荆东安置房及周边附属配套工程（安置房）建筑方案设计 方案变更

建设单位：三明市三元区城市建设投资有限责任公司
设计单位：福建一建集团有限公司

8#楼屋面层平面图

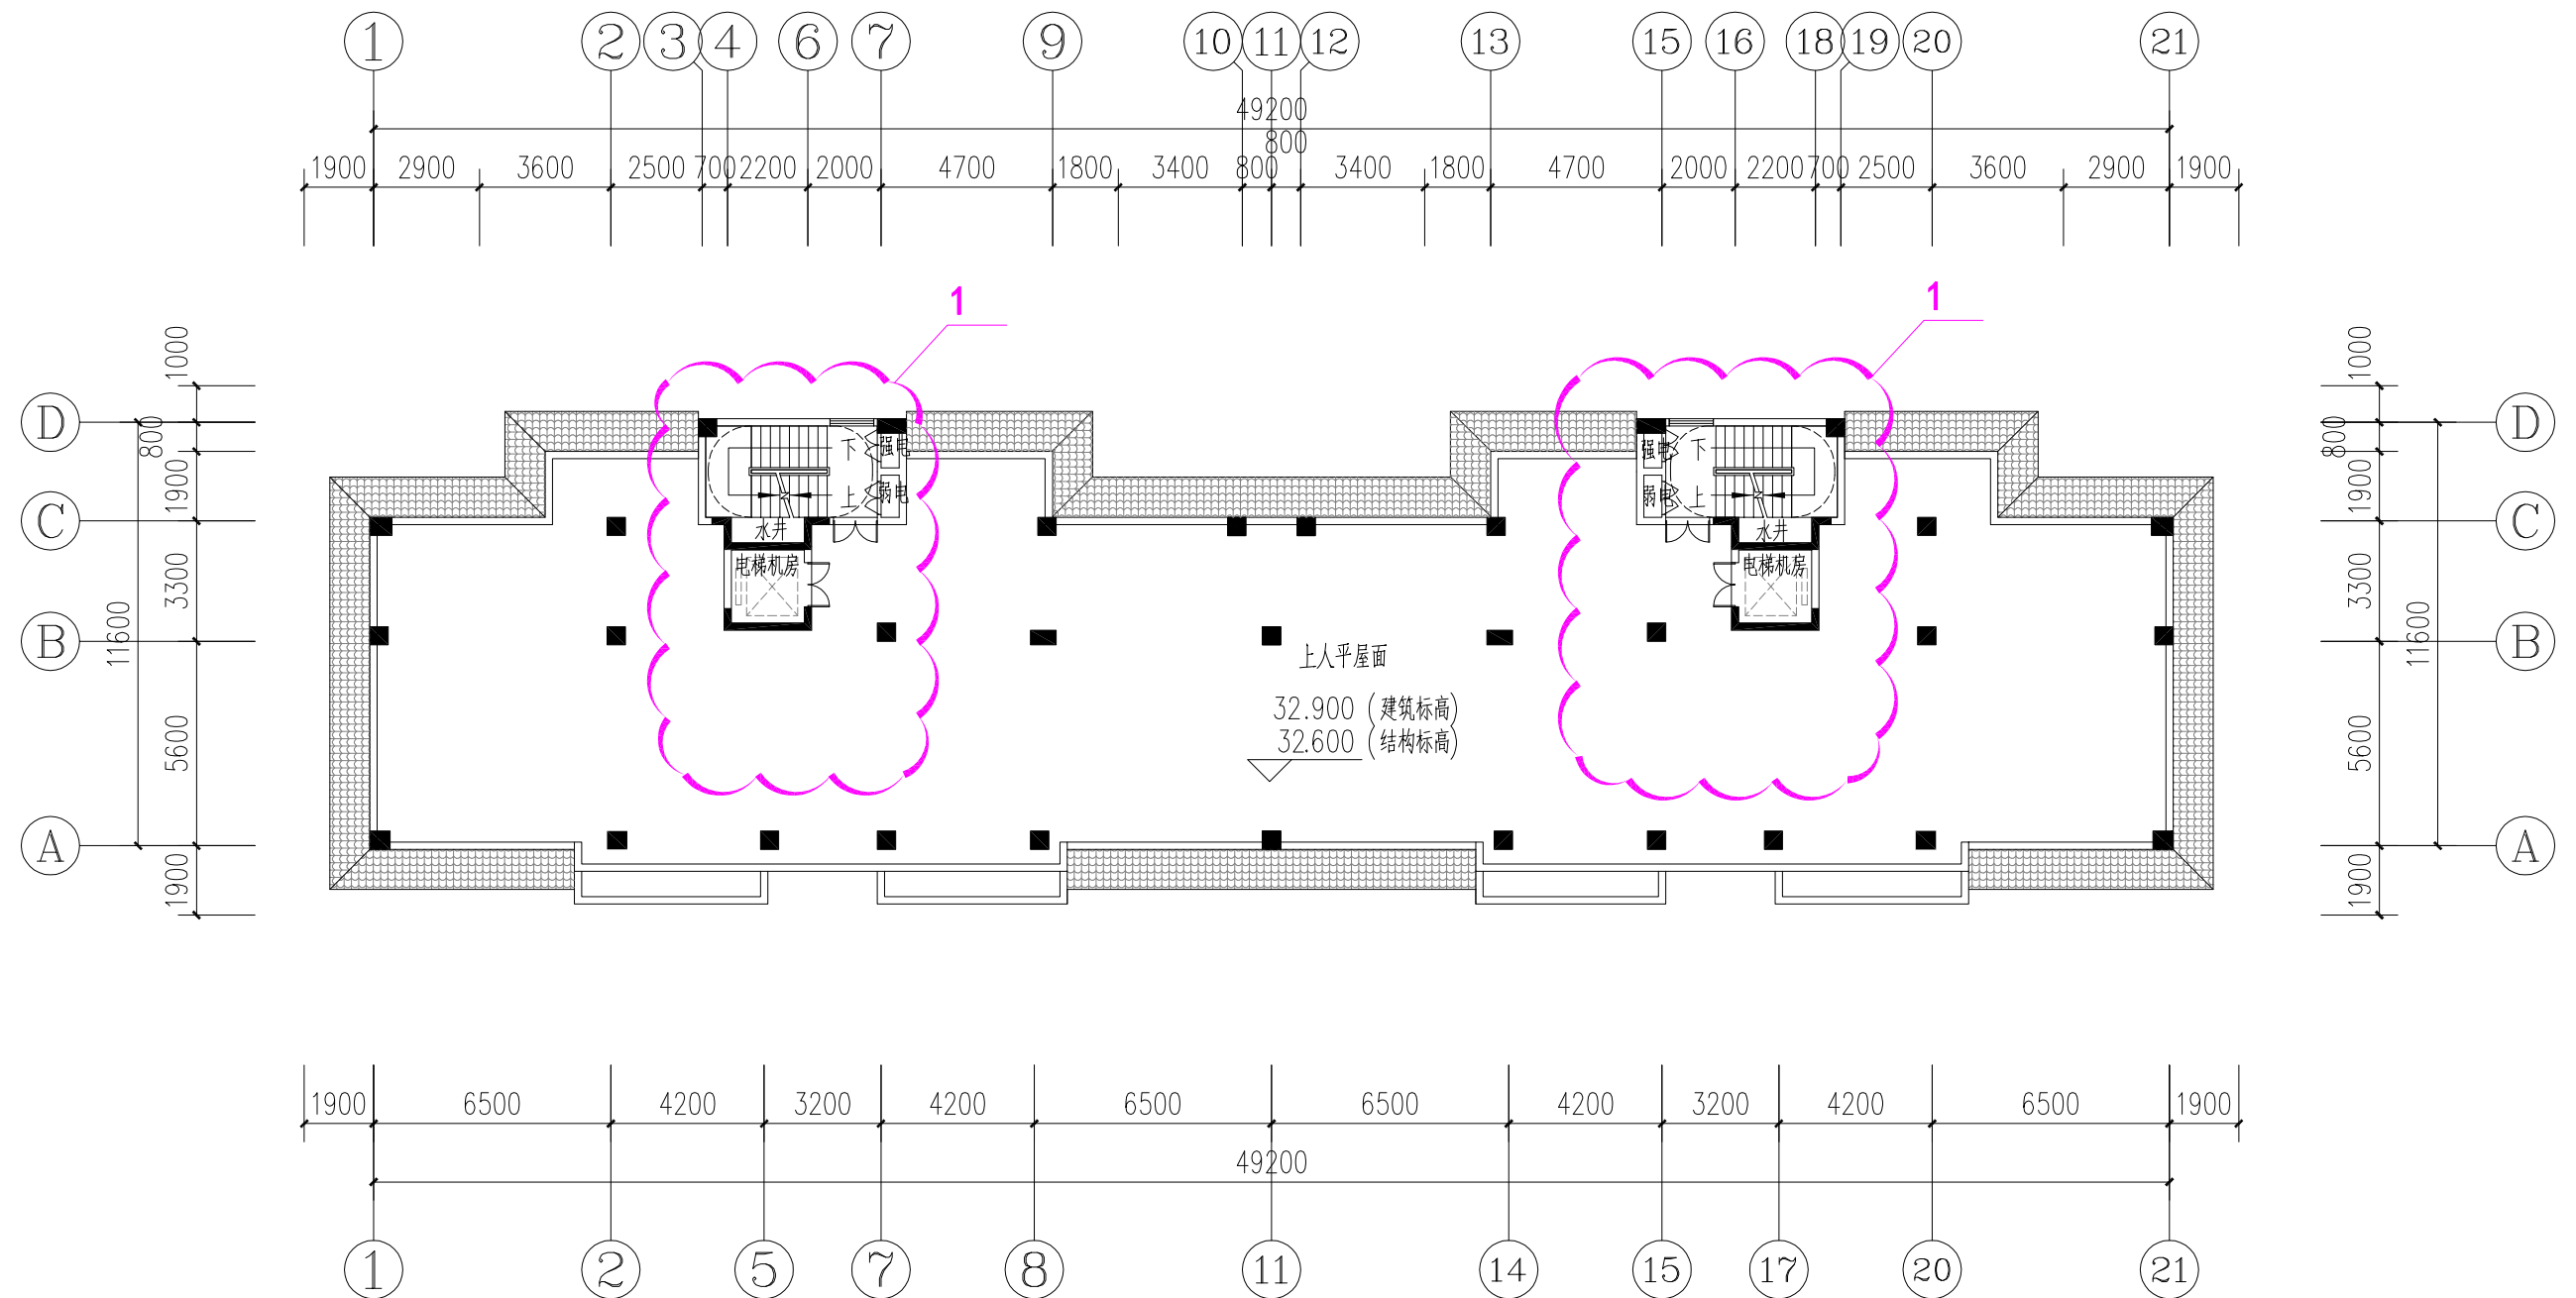
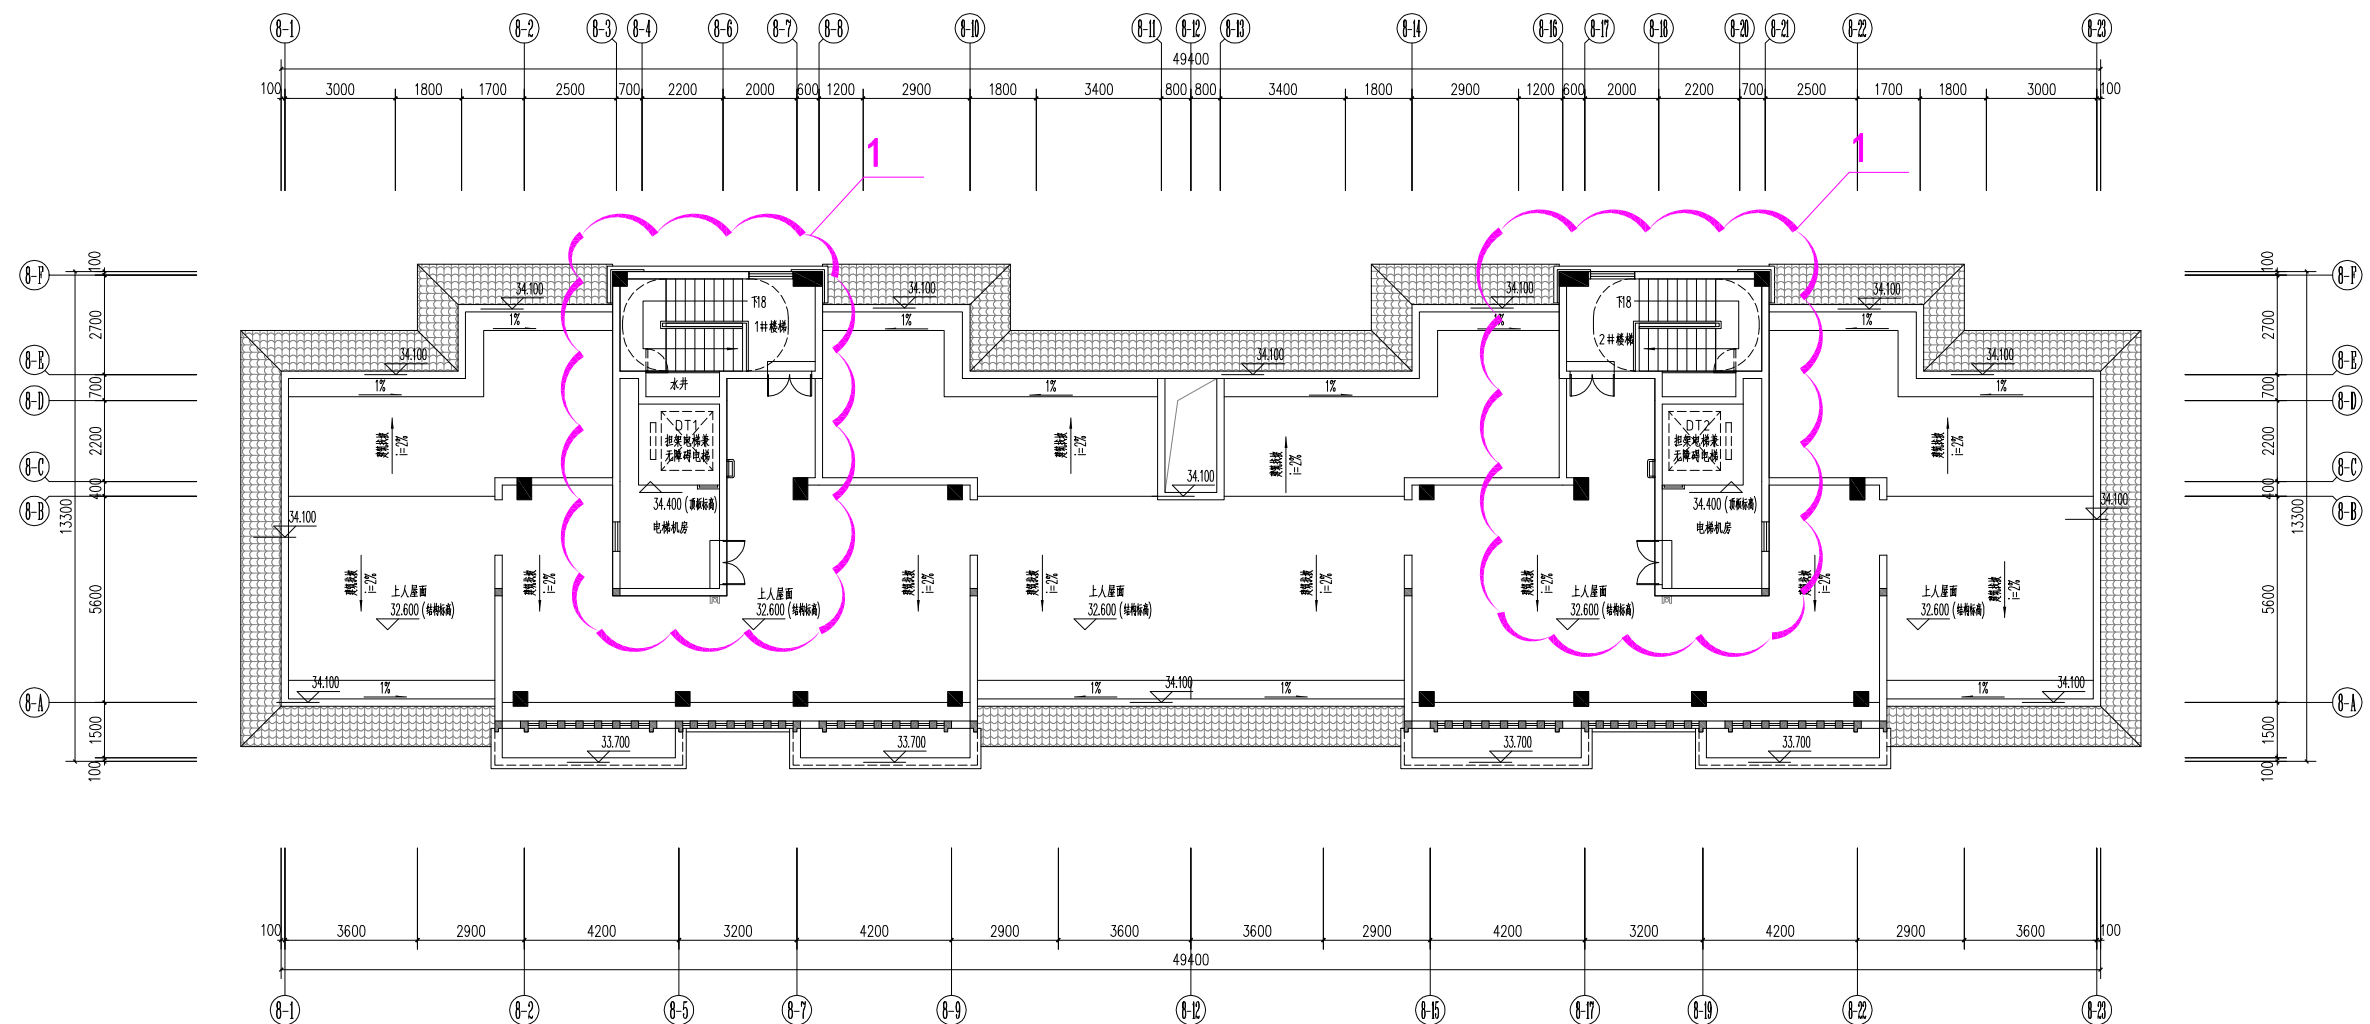
1. 电梯机房范围调整
